リコールの届出に伴う建設機械の事故防止について④

リコールの届け出に伴う建設機械の事故防止について（4月・5月分）

建設機械に係わるリコール届出一覧 (期間:平成17年4月、5月分)

改善箇所説明図

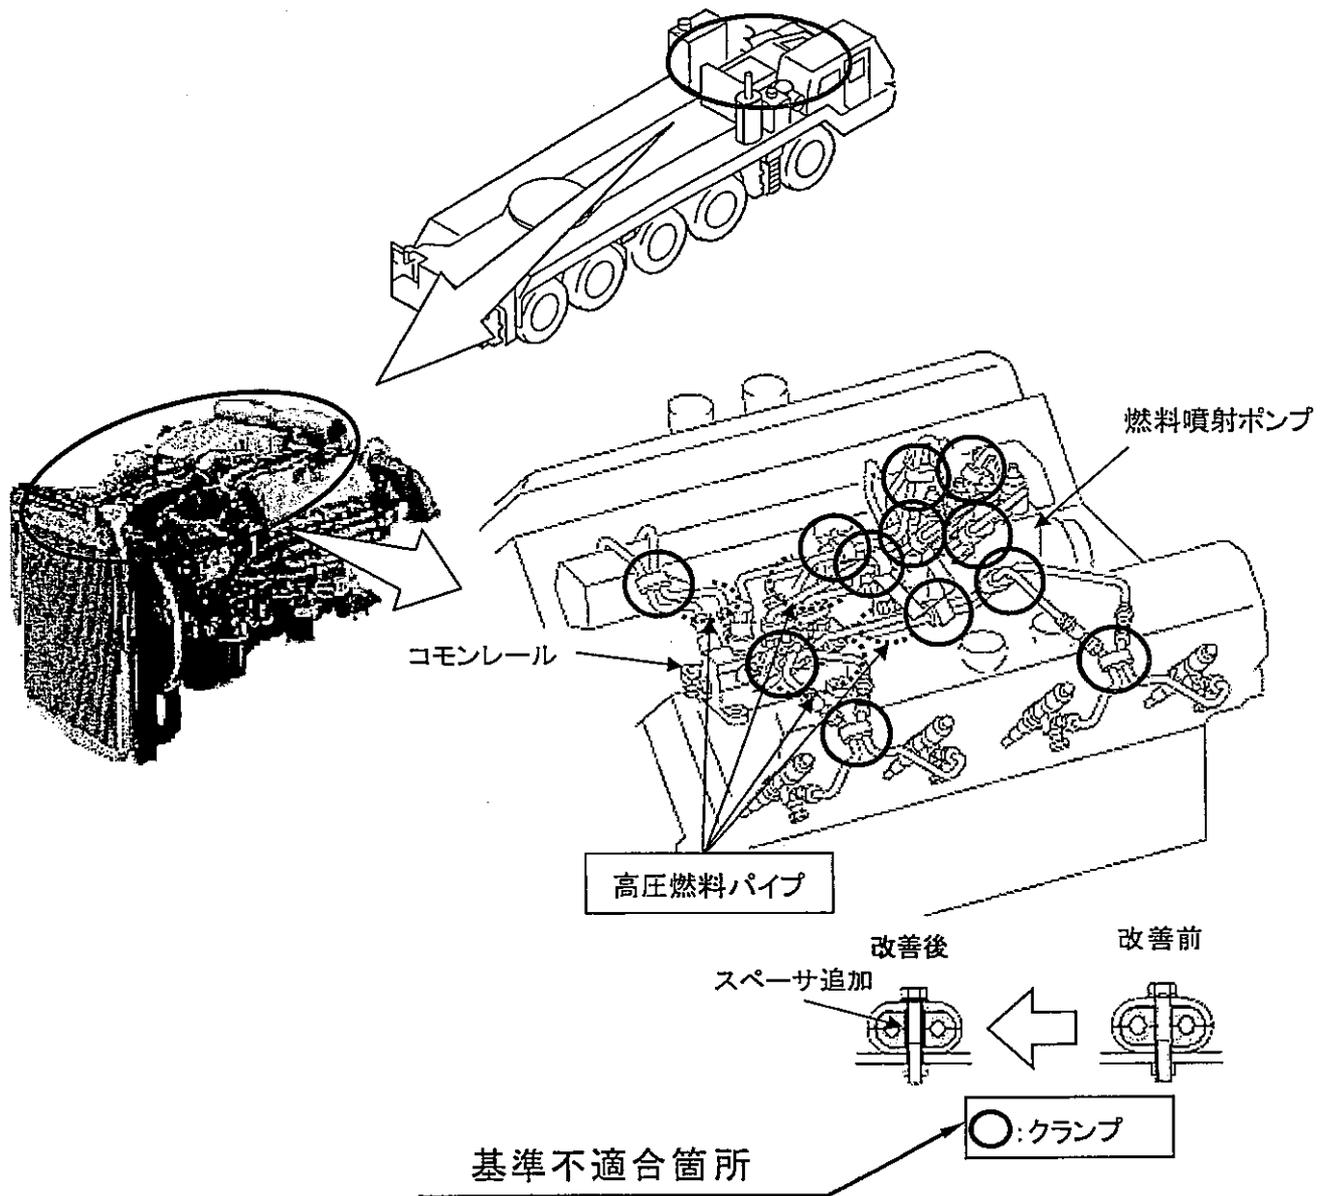
燃料噴射装置の高圧燃料パイプを締付けるクランプの構造が不適切なため、エンジン振動によりクランプボルトが緩み、当該クランプが脱落することがある。
 そのため、そのままの状態で使用を続けると、高圧燃料パイプに亀裂が生じ、燃料が漏れ、最悪の場合、エンジン停止、再始動不能に至るおそれがある。

全車両、当該クランプを対策品と交換する。併せて高圧燃料パイプを交換する。

改善箇所説明図

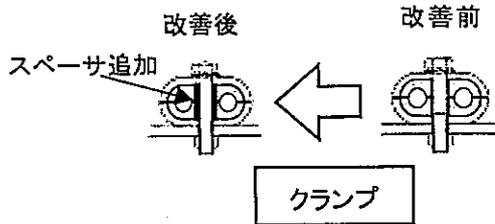
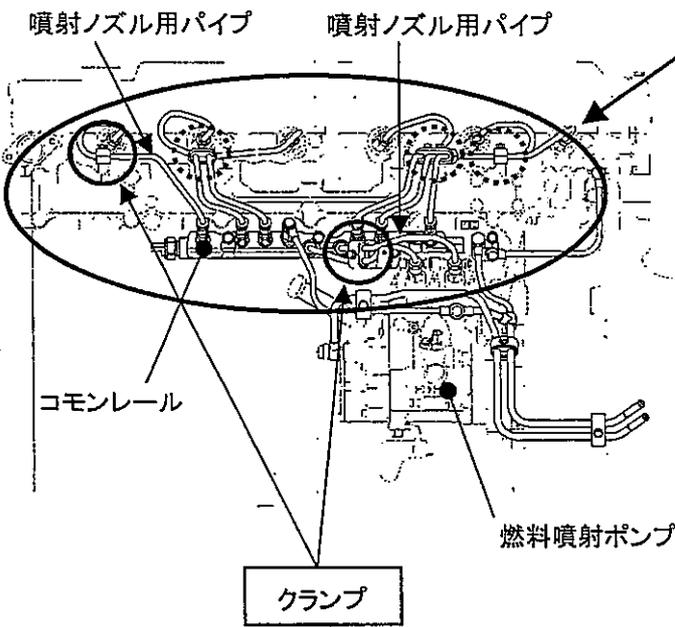
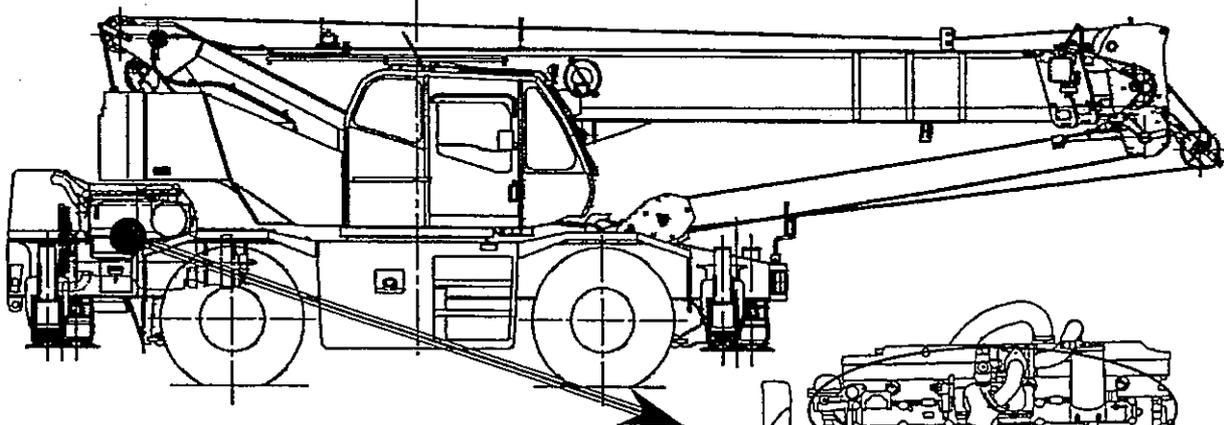
燃料噴射装置の燃料パイプを固定するクランプの構造が不適切なため、エンジン振動によりクランプボルトが緩み、当該クランプが脱落することがある。そのため、そのまま使用を続けると、燃料パイプに亀裂が生じ、燃料が漏れ、最悪の場合、エンジン停止、再始動不能に至るおそれがある。

全車両、ボルトで締付ける当該クランプについては対策品と交換し、ナットで締付ける当該クランプについては植え込みボルトのネジ面に接着剤を塗布し、ともに規定トルクで締付ける。
また、整備時の注意事項を記載した注意銘板をエンジン上面へ貼り付ける。

改善箇所説明図

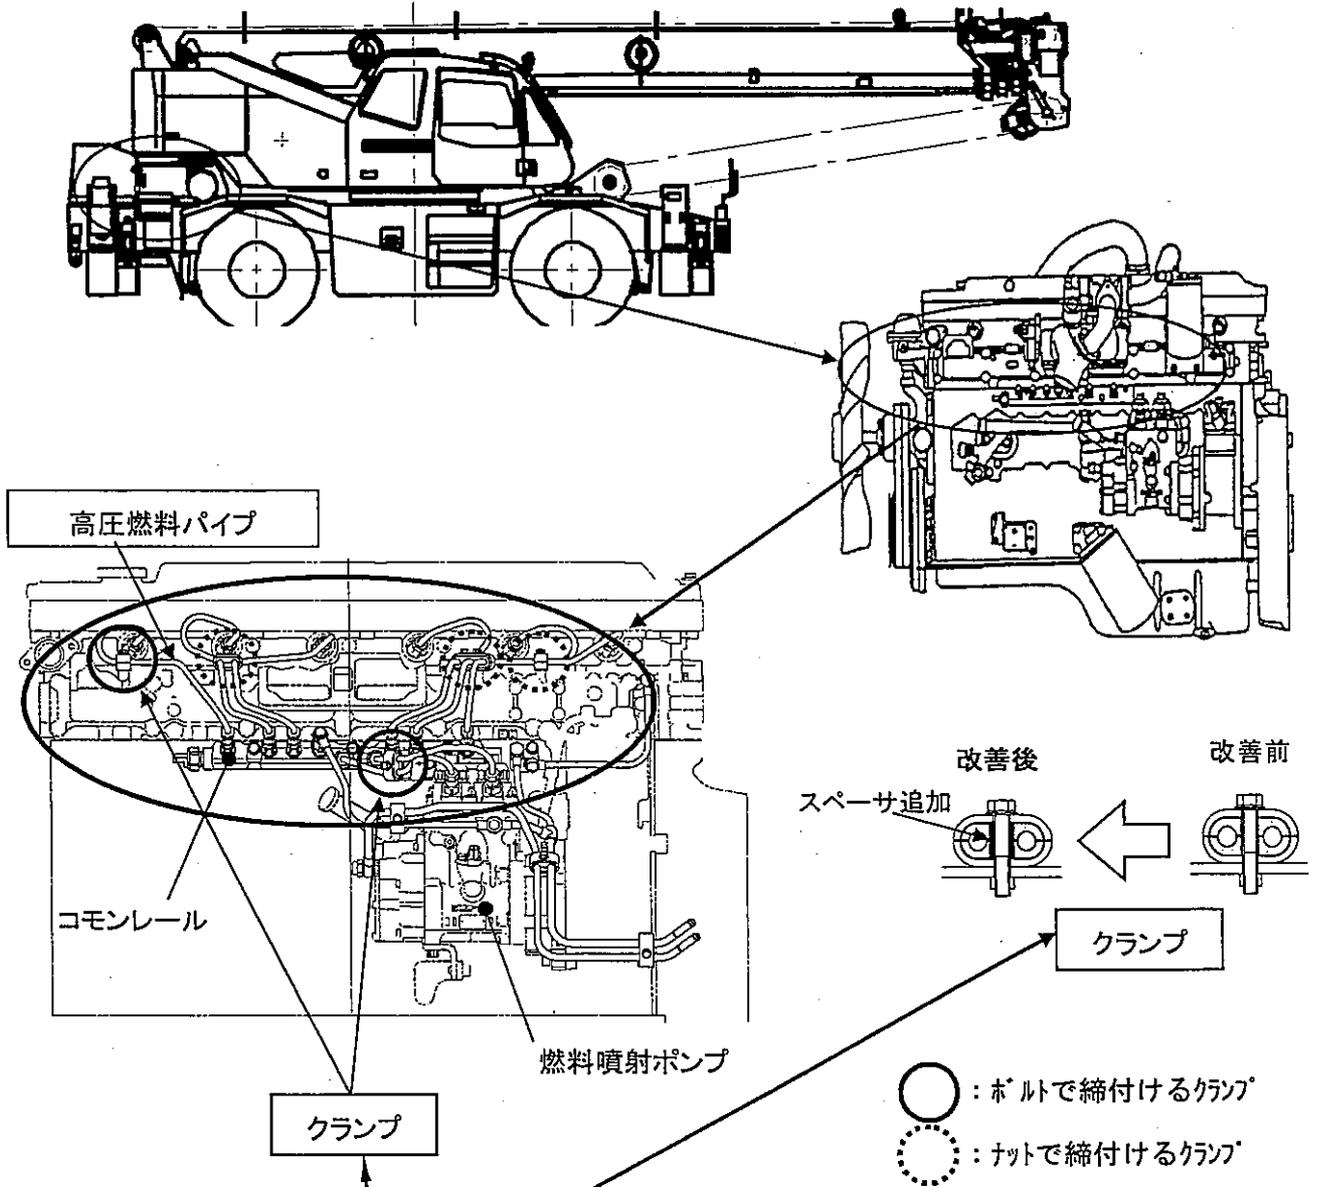
燃料噴射装置の高圧燃料パイプを固定するクランプの構造が不適切なため、エンジン振動によりクランプボルトが緩み、当該クランプが脱落することがある。そのため、そのまま使用を続けると、高圧燃料パイプに亀裂が生じ、燃料が漏れ、最悪の場合、エンジン停止、再始動不能に至るおそれがある。

改善の内容
 全車両、ボルトで締付けるクランプについては対策品と交換し、ナットで締付けるクランプについては植え込みボルトのネジ面に接着剤を塗布し、規定トルクで締付ける。なお、当該クランプが脱落したもの、又は燃料漏れがあるものは当該パイプを新品と交換する。
 又、整備時の注意事項を記載した注意銘板をエンジン上面へ貼り付ける。

改善箇所説明図 ①

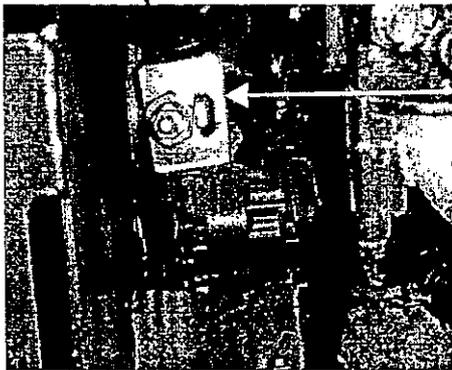
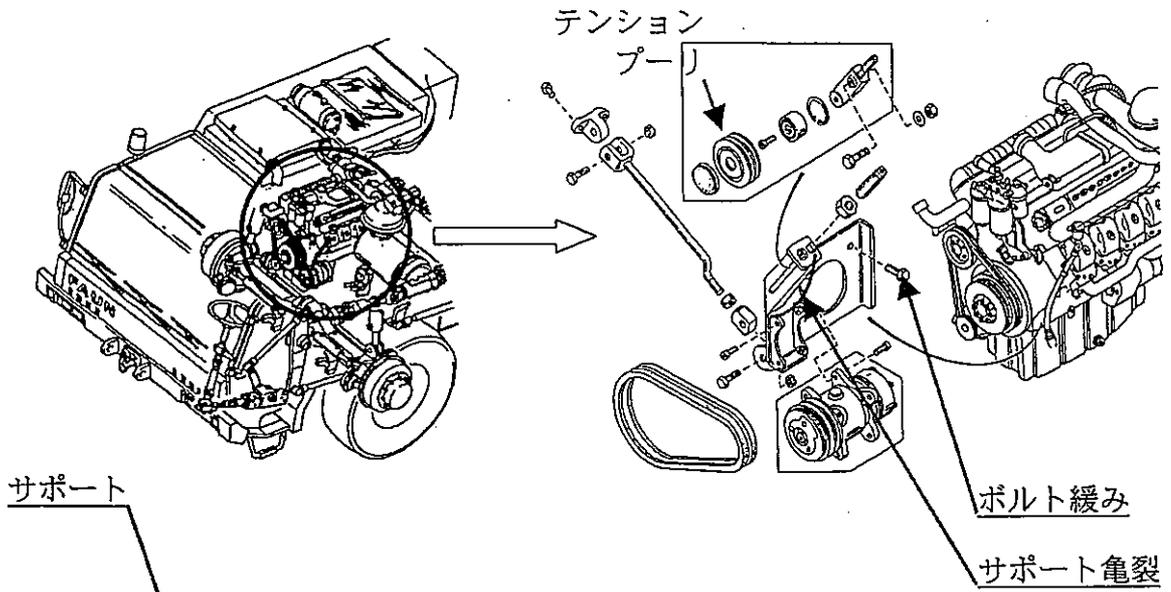
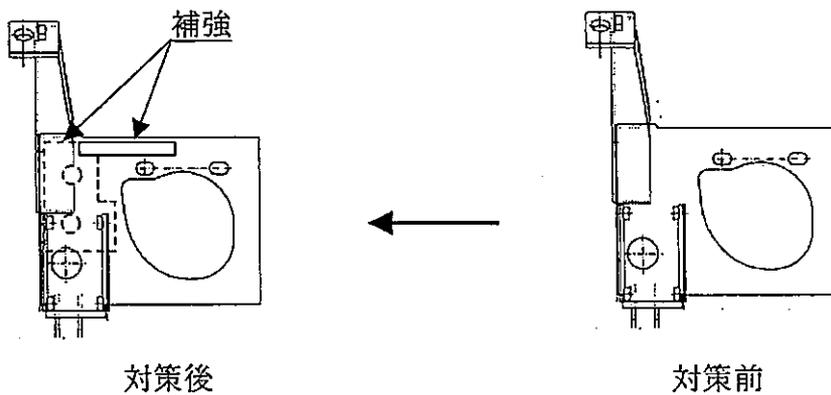
エアコン用コンプレッサにおいて、テンションプーリサポートの取付けが不適切なため、テンションプーリが駆動ベルトに対して傾いて取付けられ、振動が増大するものがある。そのため、当該サポートの取付けボルトが緩み、サポートに亀裂が発生し、最悪の場合、テンションプーリ及び駆動ベルトが脱落して、他の交通の安全を妨げるおそれがある。

全車両、当該サポート及びテンションプーリを点検し、取付け不良のものは修正を行う。
また、当該サポートに補強を追加する。

改善箇所説明図 ②

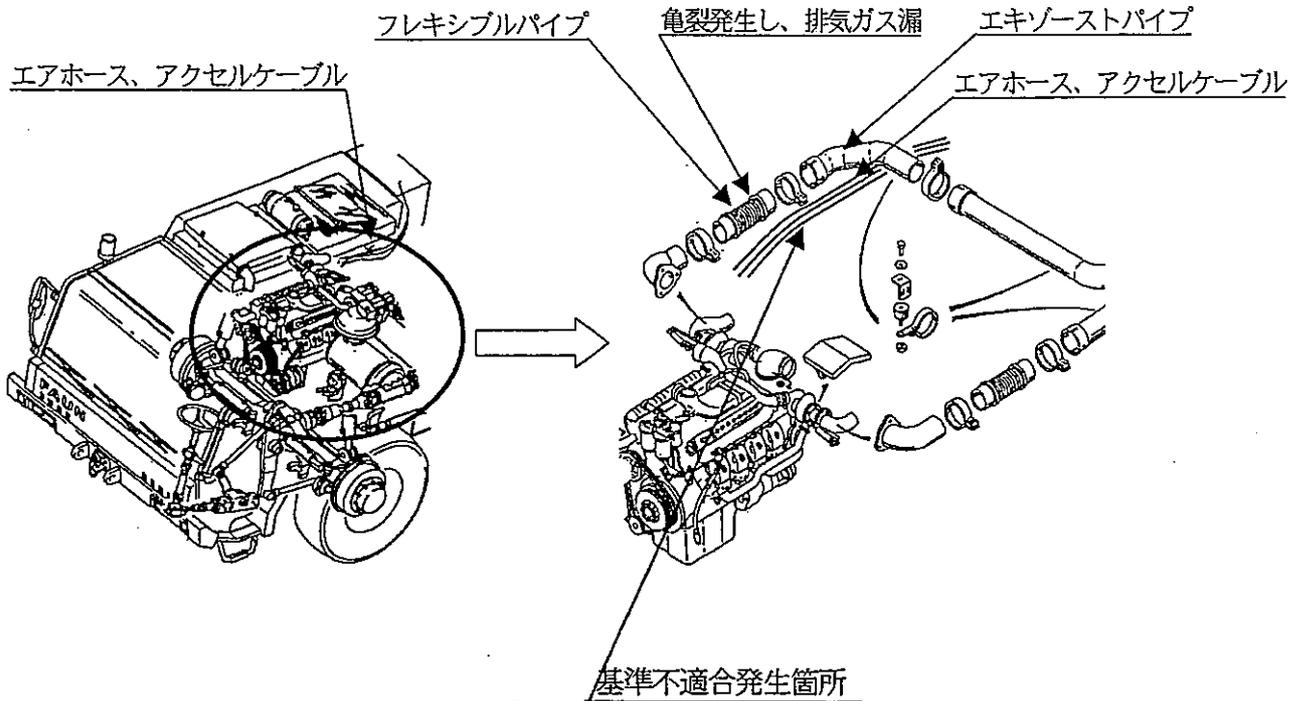
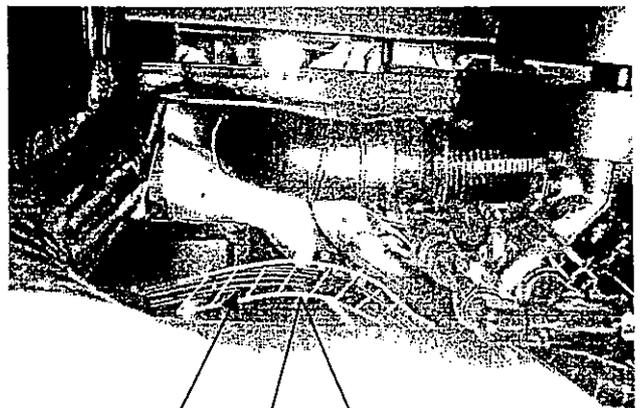
排気ブレーキ用エアホース、アクセルケーブルとエキゾーストパイプとの隙間が不足しているため、エキゾーストパイプの熱により当該ホース又は当該ケーブルの保護材が溶損するものがある。そのため、そのまま使用を続けると、当該ホース又はケーブルが損傷し、最悪の場合、排気ブレーキが効かなくなったり、アクセル操作が出来なくなるおそれがある。なお、エキゾーストパイプに亀裂が生じると溶損が早まる場合がある。

全車両、エアホースおよびアクセルケーブルとエキゾーストパイプとの隙間が少ない個所に断熱材にて保護する。また、保護材を点検し、溶損している場合は、新品と交換する。さらに、エキゾーストパイプの亀裂、取付け状態を点検し、損傷がある場合は新品に交換する。

ホース、ケーブルを断熱材にて保護をする

改善箇所説明図 ③

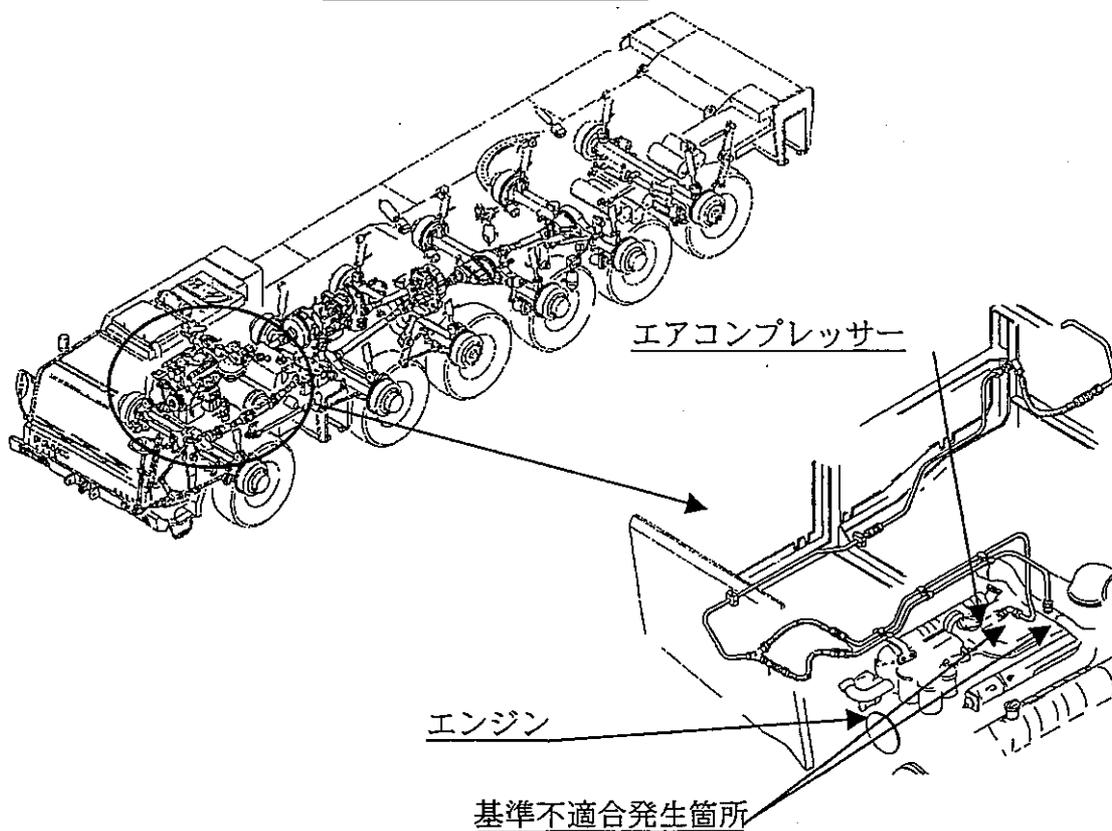
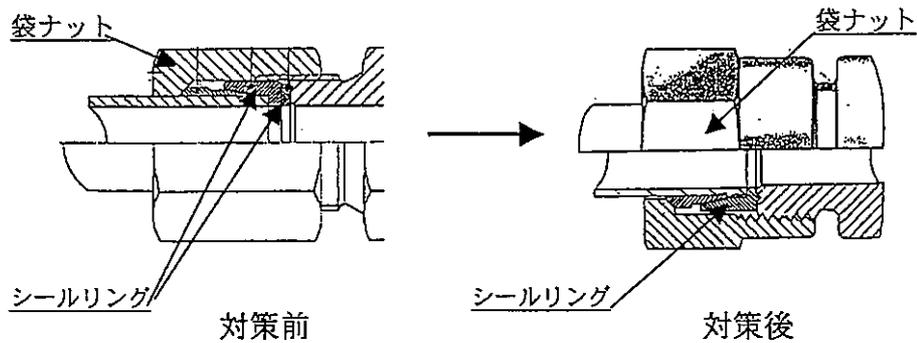
コンプレッサ出口部の配管ジョイントに使用しているシールリングの材質が不適切なため、エンジンの振動等により袋ナットが緩むものがある。そのため、エアが漏れエア圧が低下すると、パーキングブレーキが効いた状態となり、走行出来なくなるおそれがある。

全車両、ジョイント部のシールリングを対策品に交換する。

改善箇所説明図 ④

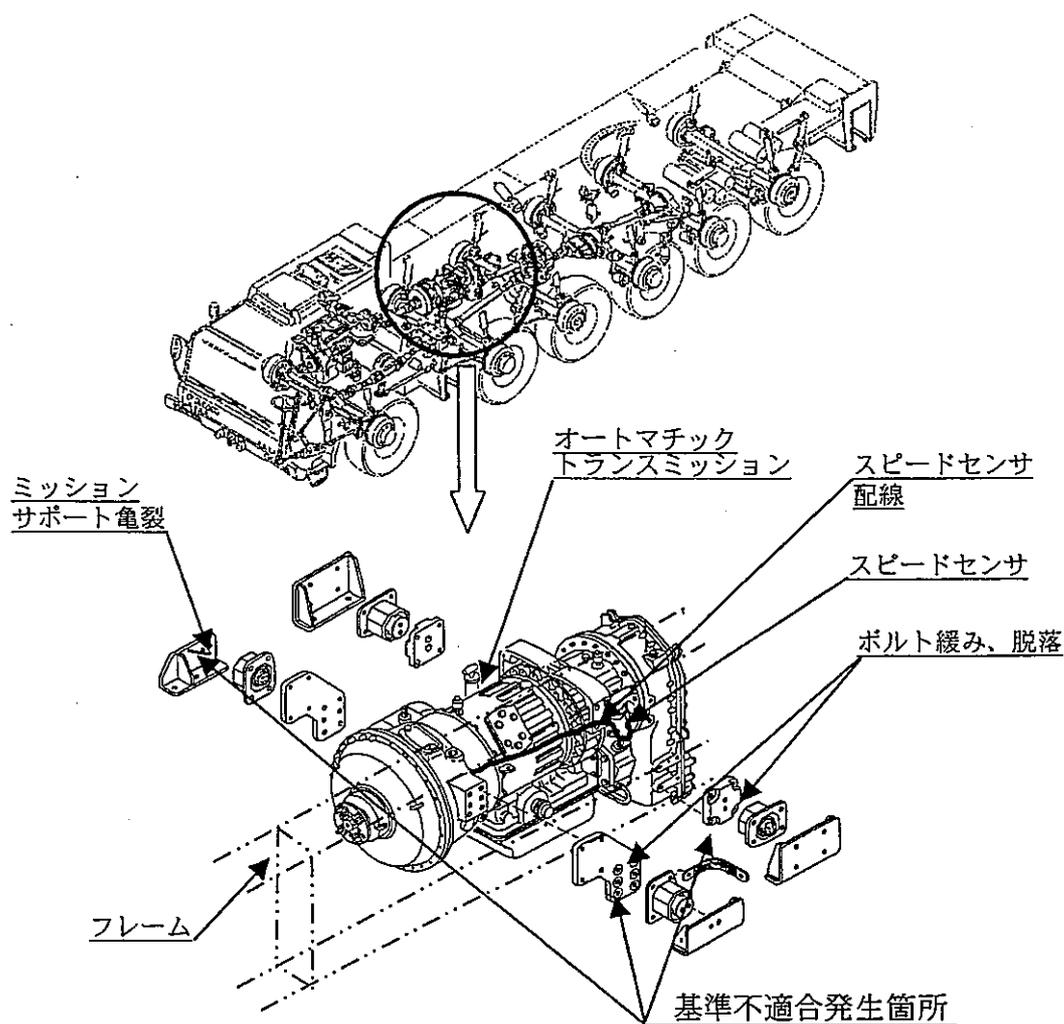
オートマチックトランスミッション取付けボルトの締め付けトルクが不足しているため、ボルトが緩んでトランスミッションがずれて、スピードセンサの配線がフレームとの間に挟まれるものがある。そのため、スピードセンサの配線が損傷し、最悪の場合、スピードメータが作動不良となり、自動変速ができなくなるおそれがある。

全車両、当該ボルトを点検し、緩みがある場合は規定トルクで締め付ける。また、ミッションマウントサポート及びスピードセンサを点検し、損傷がある場合は新品に交換する。

改善箇所説明図 ⑤

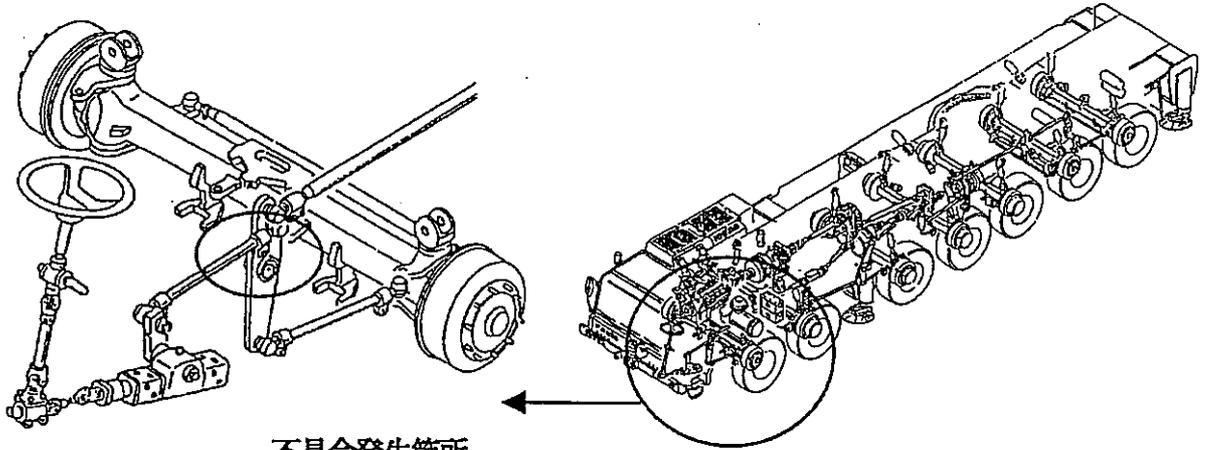
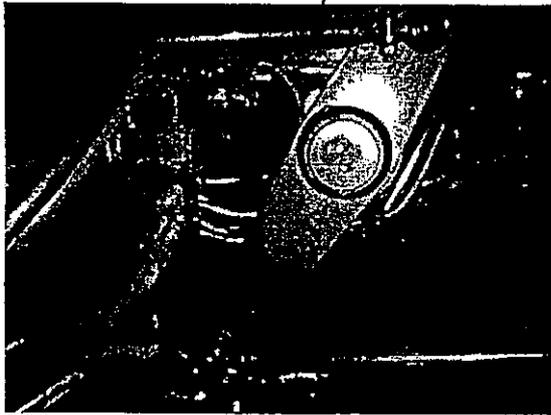
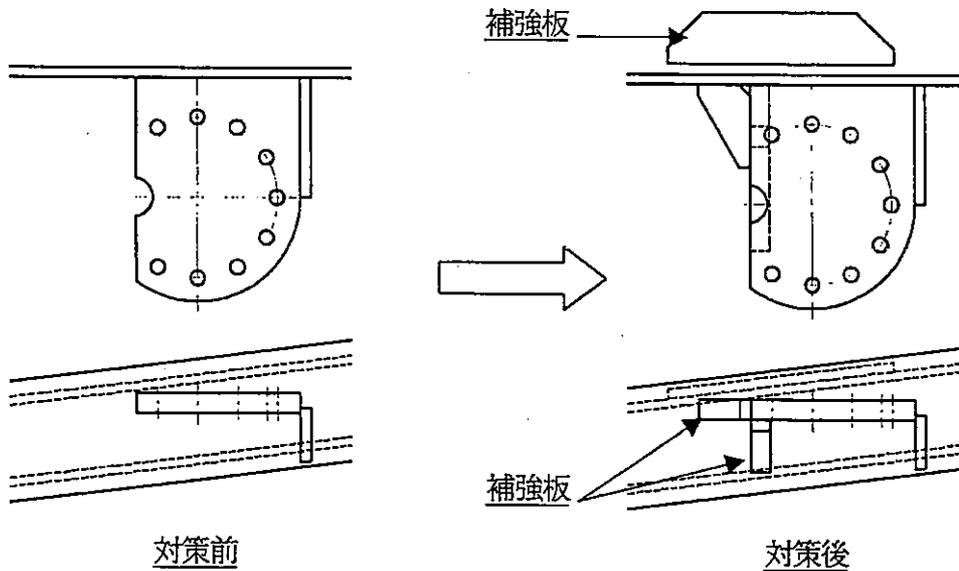
ステアリングレバー支点部サポートの取付部の強度が不足しているため、作業場において、クレーン作業装置の旋回体のみを取付けた状態でステアリング操作を行うと、当該部に亀裂が生じ、その後のステアリング操作時に追従性が悪くなるおそれがある。

全車両、ステアリングレバー支点部サポートの取付け部に補強板を追加する。
